Autorité environnementale

Avis délibéré de l’Autorité environnementale sur le projet Euro3Lys, à Saint-Louis (68)

n°Ae : 2019-100

Avis délibéré n° 2019-100 adopté lors de la séance du 18 décembre 2019

Figure 6: Schéma de principe de la gestion des eaux pluviales des voiries du Technoport (source : dossier)

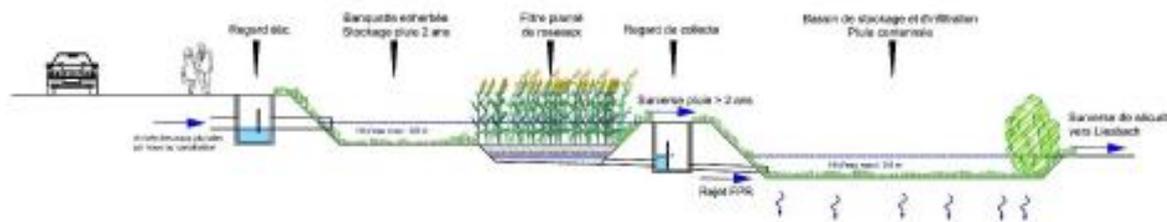
L'Ae recommande de compléter le dossier, en amont de la demande d'autorisation environnementale, par des essais de perméabilité des sols des différents secteurs du Technoport et d'ajuster les mesures prises pour éviter, réduire et si nécessaire compenser les impacts du projet en matière de gestion des eaux pluviales.
